Zweiphasiger
städtebaulicher
Einladungswettbewerb
mit freiraumplanerischer
Vertiefung
INDUSTRIEHOF
Speyer

DOKUMENTATION

1002 - 1. PREIS

Schriftliche Beurteilung Preisgericht

1002

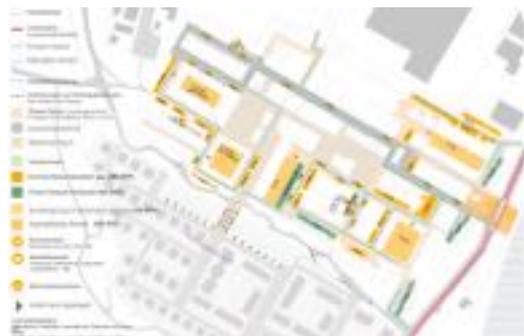
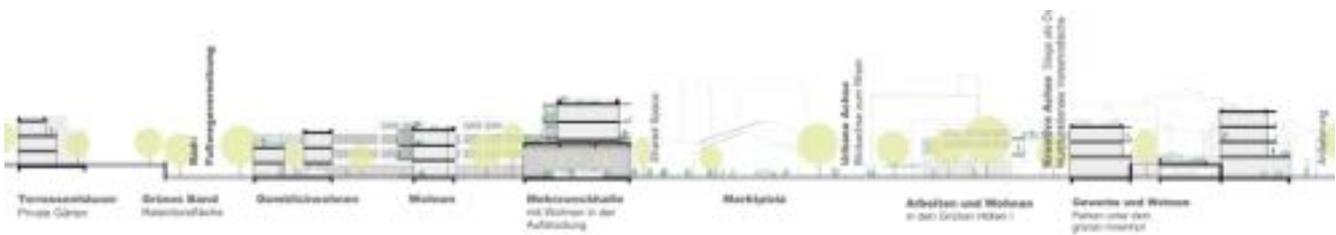
Zur Adressbildung des Quartiers Industriedhof gehört, dass dieses konsequent über eine einzige Zufahrt erschlossen wird, mit akzentuierter Antwort zum Deich hin. Der Entwurf überzeugt durch das Verweben von Freiraum- und Nutzungsstrukturen. Als gelungen wird wahrgenommen, dass bewusst auf Zonierungen in Gewerbe- und Wohnbereiche verzichtet wird. Dadurch bleibt der Industriedhof als Ganzes begreifbar und zerfällt nicht in Unterquartiere im Gesamtquartier.

Die Entscheidung zugunsten eines Shared Space, der im öffentlichen Raum keine Funktionstrennung kennt, ist verkehrstechnisch die konsequente Antwort für Fußgänger-, Radfahrer- und Kraftfahrzeugverkehr. Zugleich ist es gelungen, mittels Streuungsunterschiede in den Freiraumangeboten spannungsvolle Abwechslung zu schaffen (Boulevard, Plätze, Pockets). Die Visualisierung erscheint hier die aufgezeigten städtebaulichen Qualitäten noch nicht in Gänze wiederzugeben.

Der Industriedhof wird in seiner Baustruktur in angemessenem Umfang um Großstrukturen fortgeschrieben. Dieses in Form von Baucuster, die dezentral angeordneten Parkdecks durch ihre filigrane hochbauliche Ummantelung verstecken. Zusätzlich gibt es Parkplätze im Shared Space, welche besonders für die gewerbliche Nutzung förderlich sind.

Eine überzeugende Lösung für die Bebauung zur Franz-Kirrmeier Straße wurde noch nicht gefunden. Der Versuch, die Villa baustrukturell einzubinden, wird anerkannt. Die Typologie der Neubauten ist jedoch dem

Ort, an den ein Industriedhofquartier unmittelbar angrenzt, nicht angemessen. Auch ist die Zufahrt dorthin noch nicht ausreichend erkennbar.

Positiv wird zur Kenntnis genommen, dass sich die auf dem städtischen Gelände entwickelten Gewerbe- und Wohnnutzungen auf dem Pfirrmangelände gespiegelt werden. Die zur Abrundung des Wohngebiets Rheinufer Nord vorgeschlagene Terrassenhausbebauung wird als mögliche Antwort positiv bewertet. Eine Erhöhung der Nutzungsintensität sollte geprüft werden.

Die differenziert ausgebildeten Freiflächen betonen in ihrer Größe und Nutzungsvariation den Charakter des Industriedhofes. Geschickt verbinden die Verfasser*innen dabei die Grünzonen der überbauten Innenhöfe und Dachgärten zu einem auch in der „blauen Infrastruktur“ zusammenhängenden System, welches eine hohe Flexibilität in der weiteren Ausformung erlaubt. Sehr gelungen gelöst ist die großzügig ausgebildete „grüne Fuge“ zur Wohnbebauung Rheinufer Nord mit einer hohen Qualität für die vorgeschlagene neue Bebauungsdichte. Die hier dezentral angeordneten Retentionsflächen werden, einer Parkanlage gleichend, verbunden und am topografischen Tiefpunkt im Westen in ein Biotop mit Aussichtsplattform überführt. Begleitet wird der Grünzug von einer Terrassenbebauung entlang des Topografiesprungs zur Wohnbebauung Rheinufer Nord.

Querschnitt

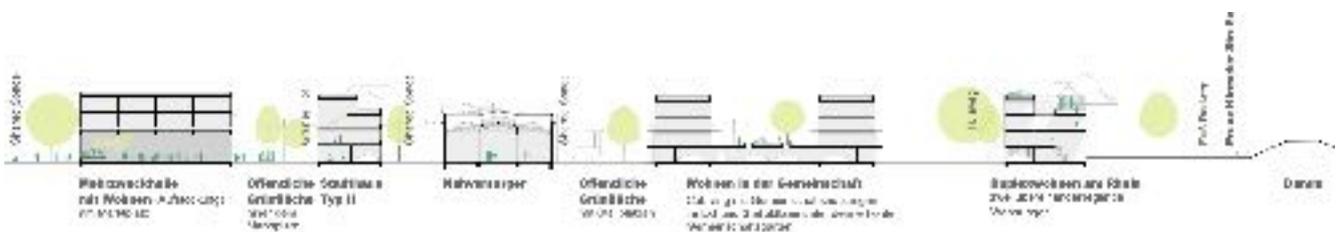
Geschickt gelingt es hier, einerseits für das vorgenannte Wohnquartier einen Abschluss zu finden und zugleich einen spannungsvollen Übergang zum Industriefloquartier, akzentuiert durch eine großzügige Rampenanlage, die in einen Shared Space-Boulevard übergeht. So wird für das Quartier im Süden eine fußläufige Öffnung, gerade mittels Abschottung, und damit ein identitätstiftendes Entrée, geboten.

Positiv hervorgehoben wird, dass die Aufstockungen ausgewählter Bestandsgebäude, beispielsweise am Boulevard und am Eingang West angemessen auf die bestehende Bestandsstruktur antworten. Ein Piktogramm, welches die Aufstockungen deutlich ausgewiesen hätte, wäre für das Verständnis hilfreich gewesen. Überdacht werden sollte, ob die Antworten für die Neubauten, die an städtebaulich relevanten Stellen im hinteren Bereich des Industrieflofes durchaus in die Höhe gehen, im vorderen Bereich Pendants erhalten sollten.

Um die Verkehrsführung zur südwestlich angeordneten Neubaubauung übersichtlicher und kürzer auszugestalten, wäre es wünschenswert gewesen, die Idee des Shared Space im Bereich der derzeit ausgewiesenen Notzufahrt im Süden, (oder anderweitig) konsequenter fortzuführen, um das städtische Grundstück besser zu erreichen oder eine direktere Anbindung anzubieten.

Die Arbeit stellt einen überzeugenden Beitrag zur gestellten Aufgabe dar. Insgesamt zeigt der Entwurf eine klare Haltung, die dem Industrieflo in seiner Bedeutung gerecht wird und in seinem Industriebaucharme eine passende Antwort ermöglicht.

1001

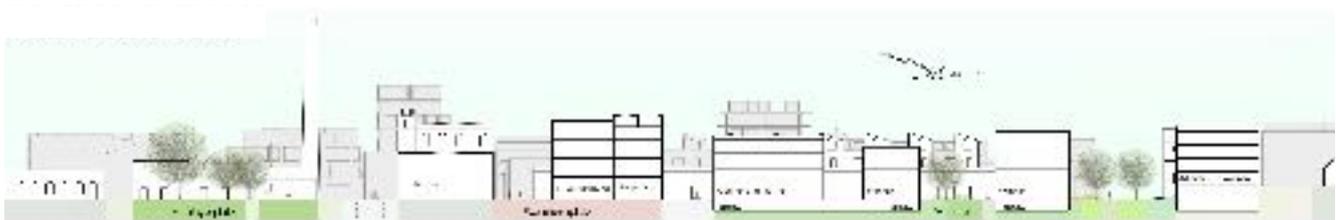
Der bemerkenswert differenziert vorgetragene Vorschlag verlässt sich in städtebaulicher Hinsicht auf die Ausbildung einer ausschließlich dem Fußgänger vorbehaltenen „Meile“ in ost-westlicher Richtung, deren Enden zwei Hochpunkte akzentuieren. Damit setzen die Verfasser stark auf ein lineares Element, dass der netzförmigen Grundstruktur des Industriebahnhofs zuwider zu laufen scheint, trennt doch die Meile deutlich in einen nördlichen, überwiegend gewerblich genutzten Bereich und drei südliche „Quartiere“ unterschiedlicher Ausgestaltung.

Diese Vorgehensweise wird auf unterschiedlichen Ebenen im Preisgericht durchaus kontrovers diskutiert. Schaffen die kleinmaßstäblicheren Quartiere, getrennt durch großzügig bemessene Grünachsen, einerseits eine nachvollziehbare städtebauliche Ordnung mit klarer Adressbildung, noch dazu unterlegt mit der Benennung historischer Nutzungen als Themenfelder der Konversion, stehen sie der typisch flächigen Beispielung des Gesamtareals signifikant entgegen. Die zunächst bestechende Auffädung der Platzflächen entlang der zentralen Achse kann ebenfalls als Hemmschuh einer Entwicklung in die Fläche gelesen werden, wie die zu groß dimensionierten Grünflächen innerhalb des Quartiers. Insbesondere der als Endpunkt der Meile gedachte Celluloidplatz erscheint unmaßstäblich, was durch die Anlage eines „Pavillons“ vor dem mächtigen Gebäude der Nitrierung nicht zu kaschieren ist.

Die von den Verfassern identifizierten Hochpunkte wiederum sind zu niedrig, um ihnen städtebauliche Prägnanz zu attestieren, wobei die wohlproportionierte Ausbildung - nicht aber die Gestaltung - des „Foyer“ genannten Platzentrées zum Rheindamm hin gewürdigt wird.

Die undifferenzierte Gestaltung der einzelnen Plätze und Grünräume steht der ausgesprochen differenzierten Betrachtung möglicher Nutzungen entgegen. Auch die Gestaltung der das Areal umgebenden Grünräume, als „Grünes Band“ apostrophiert, entspricht kaum der vorgetragenen Potenzialanalyse. Die völlige Freistellung der Direktorenvilla ohne jede bauliche Rahmung entlang der Franz-Kirrmeier-Straße erscheint zweifelhaft. Die Verzahnung des Quartiers mit dem südlich anschließenden Wohnareal ist dagegen grundsätzlich positiv zu bewerten.

Die freiraumgestalterische Betonung des Stadtbodens einer einzelnen Achse im eher netzartig geprägten Industriebahnhof entspricht nicht dessen Charakter. Hier wird unnötig der Eindruck einer hochwertig gestalteten autofreien Fläche und untergeordneter wenig gestalteter Flächen geschaffen. Die Darstellung der Grünflächen bleibt für die notwendigen differenzierten Funktionen der unterschiedlichen Räume zu schematisch.

Querschnitt

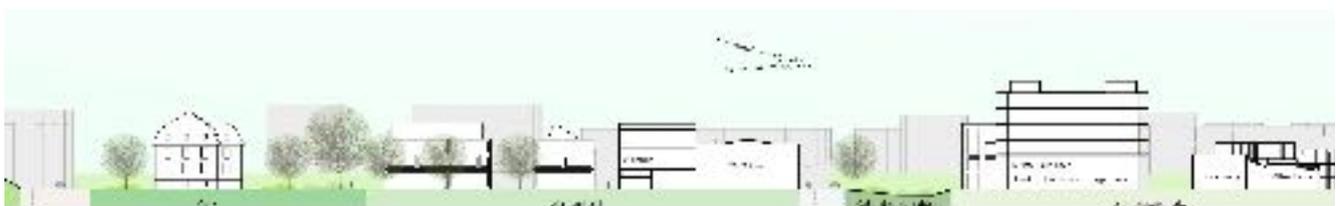
Die Vorschläge zum Umgang mit der Denkmalsubstanz im Bereich des Weiterbauens sieht das Preisgericht als wenig innovativ und damit nicht wirklich zielführend an. Die Angemessenheit der vorgeschlagenen Interventionen wird bezweifelt, die vorgetragenen Vorschläge sind zudem nicht genügend ausdifferenziert.

Das Material Holz für die Aufstockungen und Erweiterungen wird nicht nur aus der Geschichte des Industriehofes heraus als fremdartig und für die Weiterentwicklung des Quartiers wenig hilfreich angesehen.

Die Auslagerung des ruhenden Verkehrs in zwei großmaßstäbliche Parkhäuser bildet weder die Realität des Individualverkehrs in Speyer ab, noch ist sie dem gemischtgenutzten Charakter des Industriehofes zuträglich. Das gilt auch für die Ausformulierung der beiden Erschließungsstränge mit getrennten Zufahrten, die einer eindeutigen Adressbildung des Quartiers entgegenstehen. Gerade in der räumlichen Überlagerung von gewerblicher Nutzung, Kreativkultur, neuen Wohnformen und des damit einhergehenden Besucherverkehrs im Sinne von „shared spaces“ wird ein starker Identitätsfaktor des Industriehofes gesehen.

Die nach Abzug des Parkhauses verbleibende Restfläche des als Entrée fungierenden Pfirrmannfeldes lässt eine städtebauliche Prägnanz ebenso vermissen wie das nach Westen abschließende Wohnfeld, bei dem das Thema „Wohnen und Arbeiten“ zu wesentlich signifikanteren Bauformen hätte führen können.

Der vorgelegte Entwurf zeigt eine städtebaulich prägnante Grundordnung auf, die in ihren Konsequenzen zu vielfältiger Diskussion Anlass gibt und damit als wertvoller Beitrag zur Lösung der Aufgabenstellung anzusehen ist. Die in Teilen bemerkenswert ausgearbeitete Planung hilft dabei, eigene Standpunkte zu formulieren und sich über die wesentlichen Ziele der Revitalisierung des Industriehofes zu verständigen. Im Ergebnis muss festgehalten werden, dass diese sich nicht mit dem grundsätzlichen Ansatz der Arbeit decken.

1003

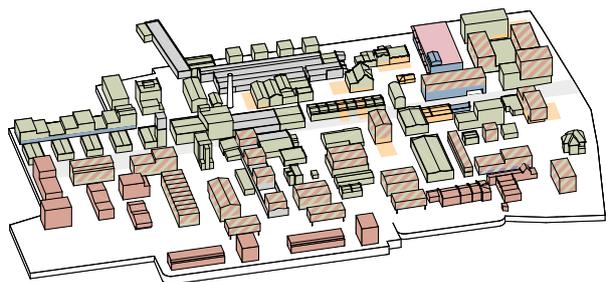
Die Verfasser benennen ein „additives System“ als Entwurfsprinzip, in dem die Bestandsgebäude mit Instrumenten aus einem „Baukastensystem“ „patchworkartig“ ergänzt werden sollen. Dies führt im Kernbereich des Wettbewerbsgebietes zu einer vernetzten Struktur von Freiräumen und Gebäuden, die die Körnigkeit des Bestandes fortschreibt und in der Plätze und Verkehrsflächen so verteilt, gegliedert und proportioniert sind, dass eine Überbetonung einzelner Punkte vermieden wird.

Dagegen wirkt die Wohnbebauung im südwestlichen Bereich mit Reihenhauszeilen und Zweispännern strukturell fremd und entspricht auch atmosphärisch nicht der Programmierung als urbanes Gebiet. Auch die städtebauliche Setzung im nordöstlichen Feld des Wettbewerbsgebietes kann nicht überzeugen. Grundsätzlich ist zwar die höhere Verdichtung an dieser Stelle städtebaulich nachvollziehbar, ein 5-geschossiges Parkhaus erscheint jedoch hierfür nicht die angemessene Umsetzung. Auch das Volumen des benachbarten Dienstleistungsbaukörpers nimmt dem überhöhten Baukörper, der den Gebietseingang markieren soll, die beabsichtigte Prägnanz.

Nachvollziehbar ist die Erschließung für den MIV, die von der als „Avenue“ ausgebildeten Hauptachse des Industriebhofes abgelenkt wird und im Bogen durch das Quartier geführt wird. Damit kann der Mittelteil der Avenue vom Verkehr freigehalten werden. Die Erschließung des großen Parkhauses in der nordöstlichen

Gebietsecke von dieser Avenue aus führt jedoch zu einer großen Verkehrsbelastung im Quartiersauftakt, was durch eine unmittelbare Erschließung der Parkierung von der Franz-Kirrmeier Straße aus im Norden leicht zu vermeiden gewesen wäre.

Interessant ist das Konzept der öffentlichen Innenräume in den Industriehallen mit der fußläufigen Durchwegung. Es entsteht eine spannende Abfolge eingestellter Kubaturen und implementierter Nutzungen, die so niedrigschwellig, -en passant- erlebbar gemacht wird. Zudem kann so die Trennwirkung des Säurehallenbaukörpers gemindert werden, indem er in Ost-West-Richtung durchlässig wird. Die bauliche Umsetzung der eingestellten Module erscheint in der dargestellten Form der Denkmalstruktur der Halle jedoch nicht angemessen.

Die städtebauliche Setzung der flankierenden Baukörper an der Villa wird kontrovers diskutiert, im Hinblick darauf, ob es ausreichend gelungen ist, in Bezug auf Proportion und Fluchtlinie einen angemessenen Rahmen zu bilden, um Villa und Garten klar zu begrenzen. Die Platzaufweitung am Quartierseingang erhält mit der Villa als Korrespondenz einen Identifikationspunkt.

1001

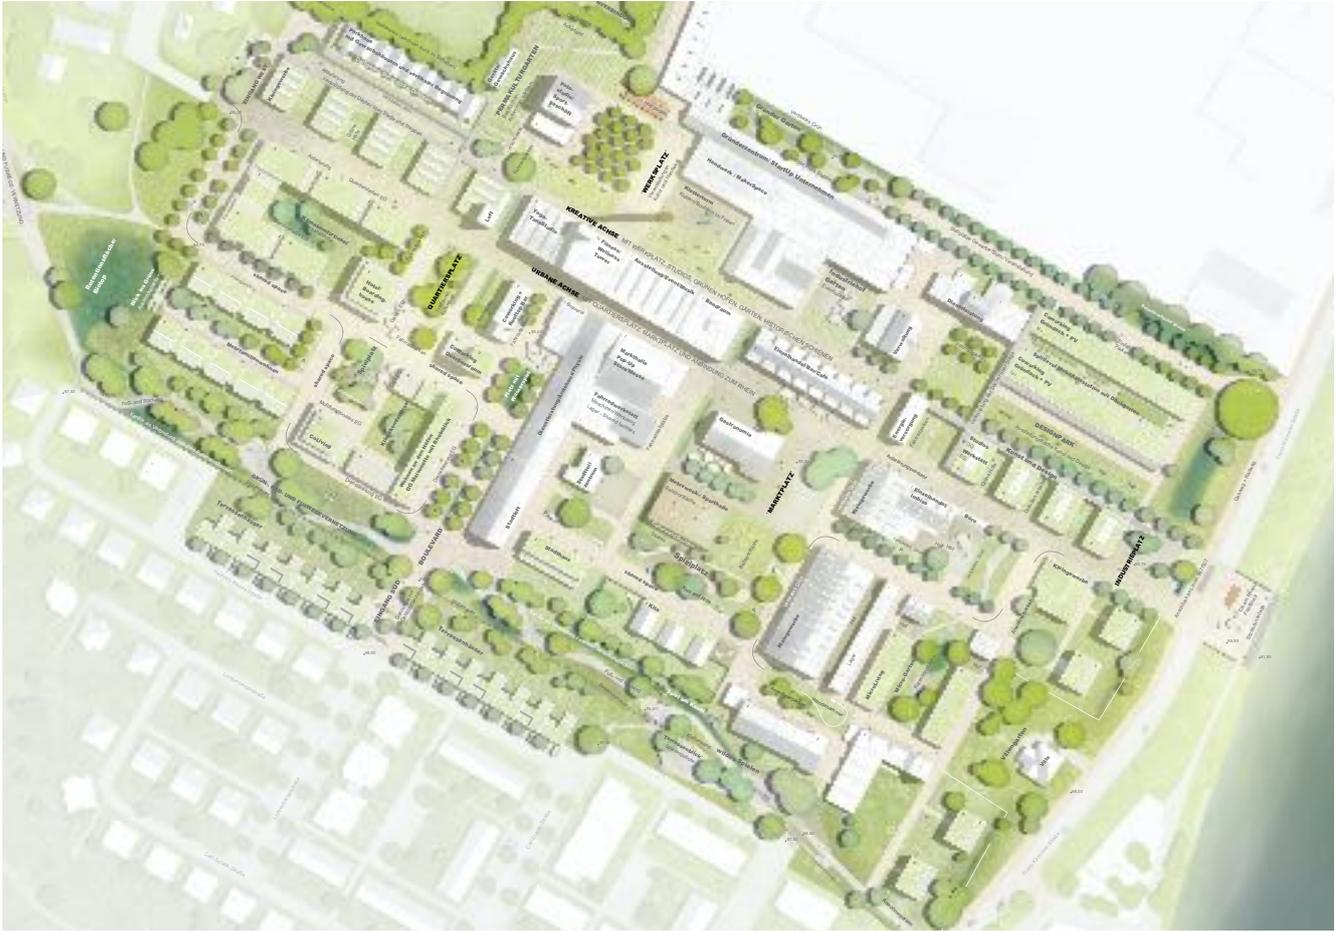
Die klare Konturierung des Gebietes und das Ausformulieren der Außenkanten und Übergänge zum Kontext werden begrüßt. Ebenso grundsätzlich der Umgang mit dem Charakter des Ortes, der Bestandsbebauung und grundsätzlichen Setzung der Neubauten. Es wird auf die allgemeinen Hinweise hingewiesen und mehr Mut zur Dichte angeregt.

Die Randbebauung zum „grünen Band“ sollte in ihrer architektonischen Typologie entsprechend der angestrebten Nutzungsmischung weiterentwickelt werden. Sie kann bislang nur als Platzhalter für eine räumliche Fassung des Quartiers gelesen werden. Dies gilt auch für die Bausteine im Westen, welche einer kulturellen Nutzung zugeordnet sind.

Die Parkierungsanlage im Norden wird in Funktionalität und Umsetzbarkeit kritisch diskutiert. Ein Eingreifen der Anlage in den Bestand wird kritisch gesehen. Eine Grenzbebauung wird als kaum bzw. nicht durchsetzbar angesehen.

Das "grüne Band" um das Quartier wird positiv bewertet, allerdings werden die räumliche Enge zur flankierten Bebauung im Süden und die freiräumliche Qualität kontrovers diskutiert. Die vorgeschlagene Modellierung des Geländes im Süden ist weiter auszuarbeiten und im Entwurf ausreichend darzustellen.

Die Arrondierung der Brachfläche im Südwesten nach Norden durch eine Weiterführung der Wohnbebauung ist grundsätzlich möglich, auch wenn hier ebenfalls eine maßvolle

Nutzungsmischung denkbar ist. Das offene Parkierungsangebot ist in seiner schematischen Darstellung wenig inspirierend und nicht zeitgemäß.

Die solitäre Stellung der Villa in der parkähnlichen Situation mit öffentlicher Querung wird konzeptunterstützend gewertet. Ebenso wie die Ausgestaltung einer Adresse und einer Ankommenssituation. Die sehr aufwendige und überinszenierte Freiraumgestaltung der Platzfläche im Entreebereich sollte allerdings mit dem Charakter des Areals und der Situation an der Franz-Kirrmeier-Straße abgeglichen werden. Auf die allgemeinen Hinweise wird verwiesen.

Tiefergehende Aussagen zur Freiraumtypologie innerhalb des Quartiers werden in der 2. Phase gewünscht. Weiterhin fehlt eine Differenzierung in der Freiraumtypologie zu der auch die Straßenräume bzw. allgemein die Verkehrsflächen zählen.
